1階配管図 1/100

名称	熊山町中央公民館 新築工事	
図面	給排水設備図	図番 73
縮尺	1/100	
設計	熊山町建設課

凡例	変更	年月日	DATE	CHECK 1 CHECK 2 TITLE			No.
				No.	PL	DR	
				熊山公民館解体工事			
				給排水設備図 2			
				SCALE	A2版 71%	K-81	
				1/100	A3版 50%

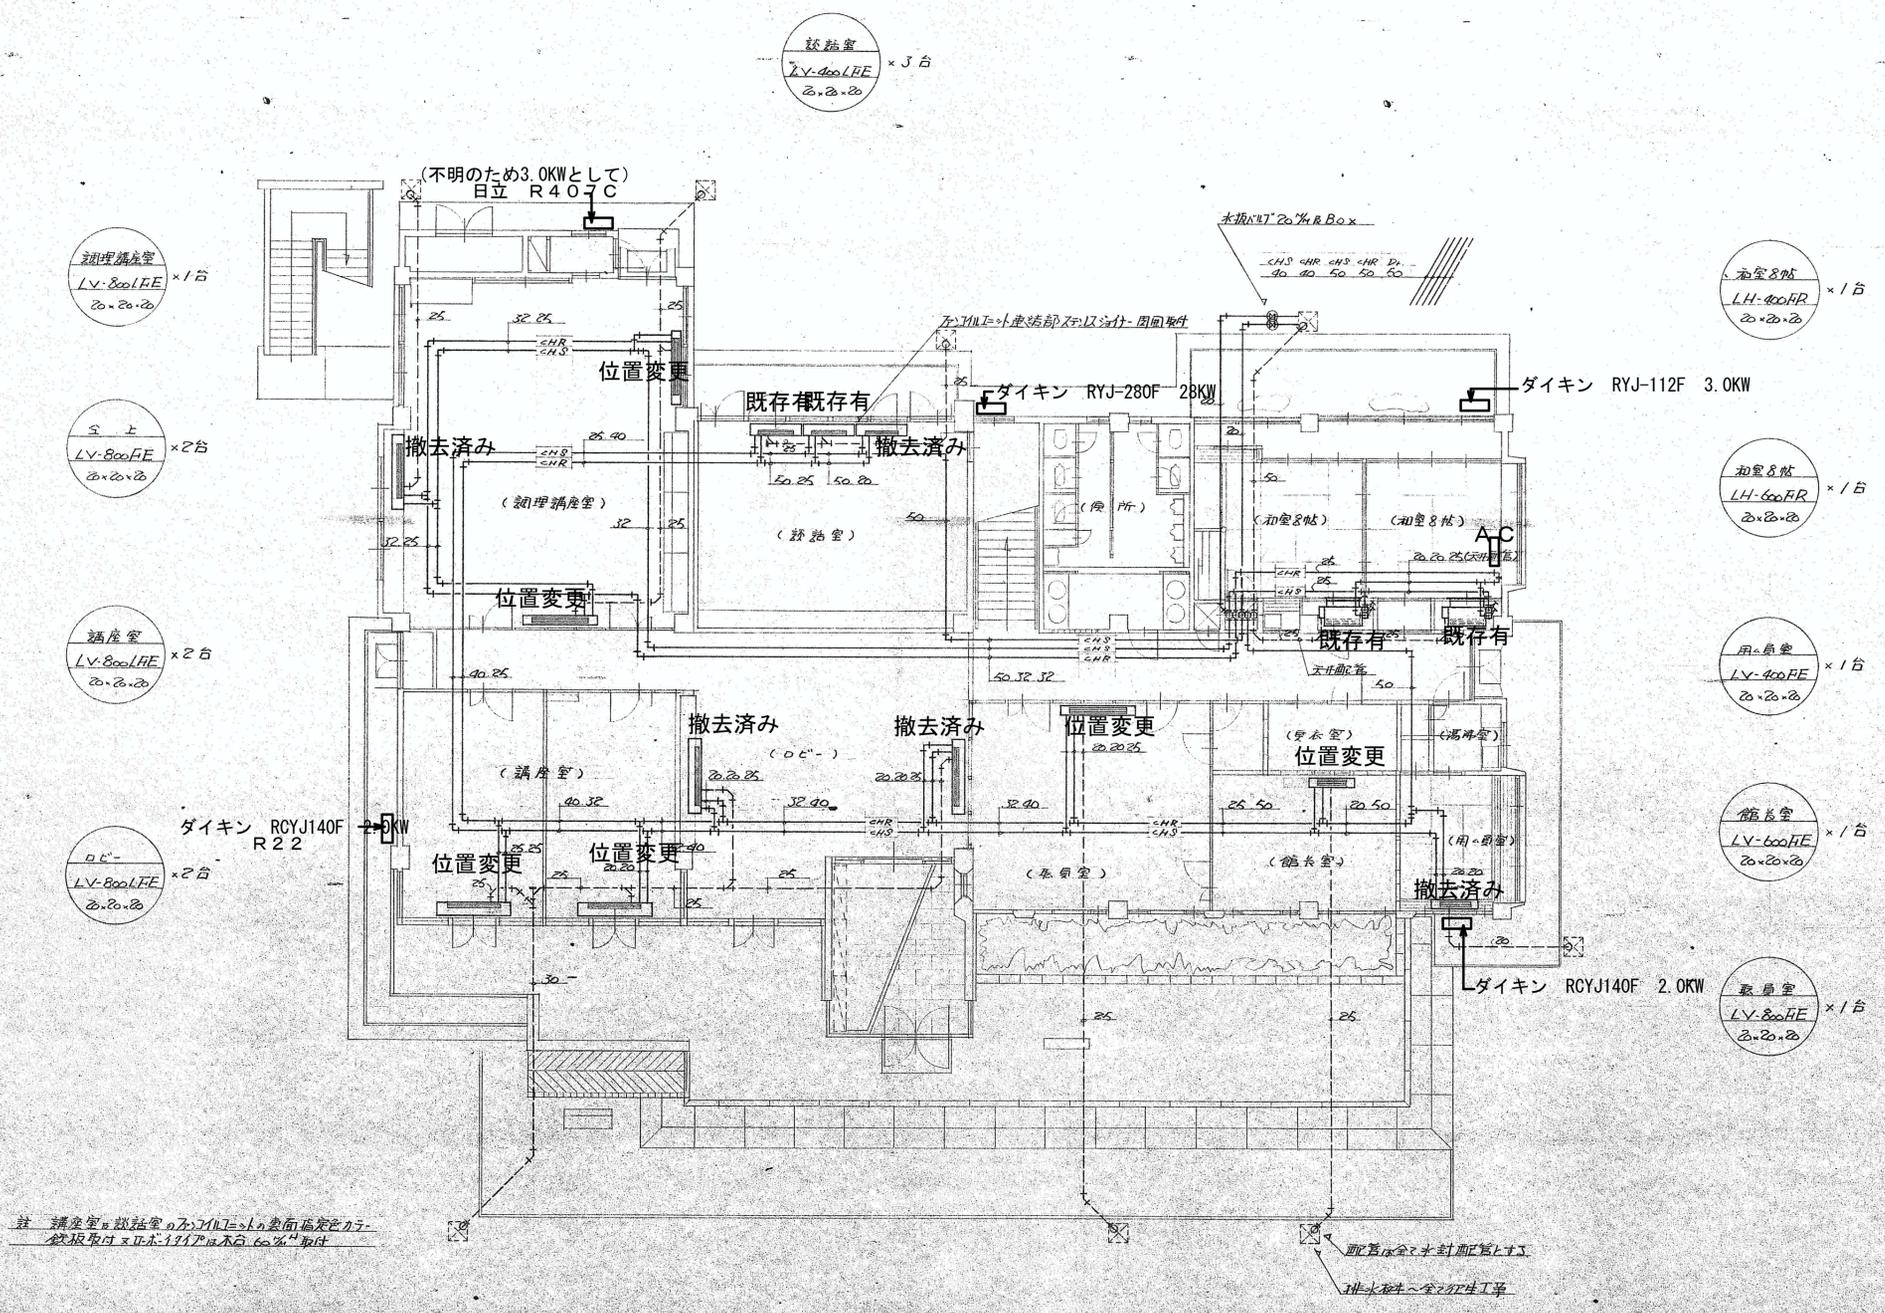
全解体撤去処分

※改装によりファンコイルユニットの位置・数に変更

註 講義室・読書室の天井裏に空調管を配管し、配管途中に水漏れ発生し、止水工事を実施しました
